拉合尔水与污水管理项目（LWWMP）

第一次标前会议纪要

**拉合尔污水与排水管理项目（LWDMP）——从LARECHS COLONY至
GULSHAN E RAVI的污水系统，拉合尔（采用非开挖技术）**

2025年10月30日

DRAWING NO.:-
LW - TD - 493

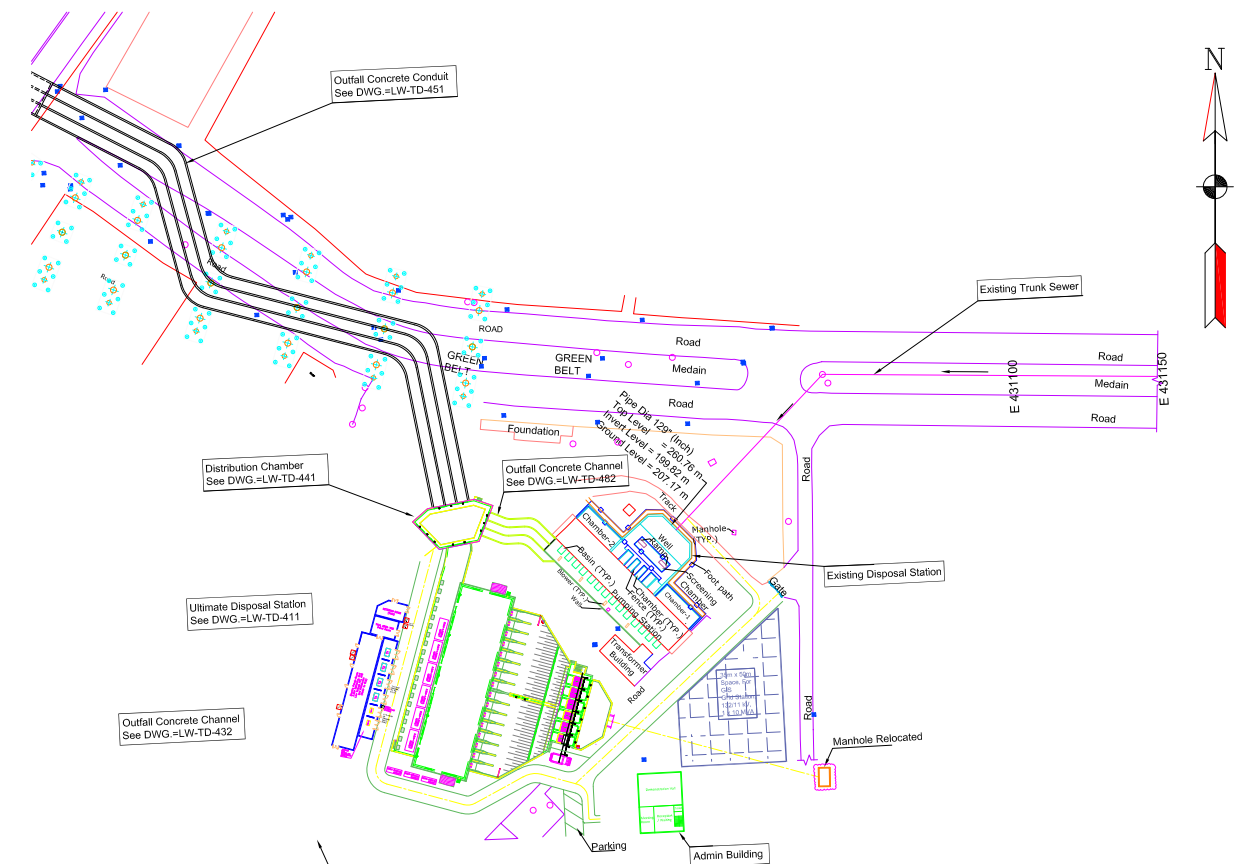
序号	参考章节	疑问	业主的答复
		1) 根据所述要求, 承包商应从最近的公用设施电源安排供电。然而, 必须强调, 公用设施电源可能因甩负荷、馈线跳闸或维护活动而中断。鉴于这些潜在中断, 仅依靠公用设施供电来确保系统真正不间断运行(如要求中所述)可能实际上无法实现。这些外部因素超出承包商的控制范围, 可能导致影响系统性能的临时停电。因此, 投标人寻求贵方确认公用设施电源供电不中断这一固有局限性。 2) 由于与公用设施连接相关的范围在此阶段无法完全确定, 请客户拨出暂定金额以充分涵盖所有相关费用和意外开支。	2) 请参阅我们对序号67的回复。
70.	第3卷, 第二部分, 第6节 - 业主需求, 招标图纸。总平面布置图泵房(图号LW-TD-402)第3卷, 第二部分, 第6节 - 业主需求, 招标图纸。132/	在结合审查两份图纸时, 观察到行政楼和通道与电气建筑/设施重叠。投标人的理解是, 为承包商工作范围内包含的建筑、设备及其他基础设施工程提供充足空间应是业主的责任。请确认。	需要澄清的是, 更新后的开关设备及相关电气装置, 包括132/11kV电网区域、变压器、配电盘和电缆沟布置, 可以容纳在泵房相邻及外部, 如附件J所附更新图纸(图号492和493)所示。此外, 控制室及所有相关附件应位于行政/办公大楼内的专用楼层。
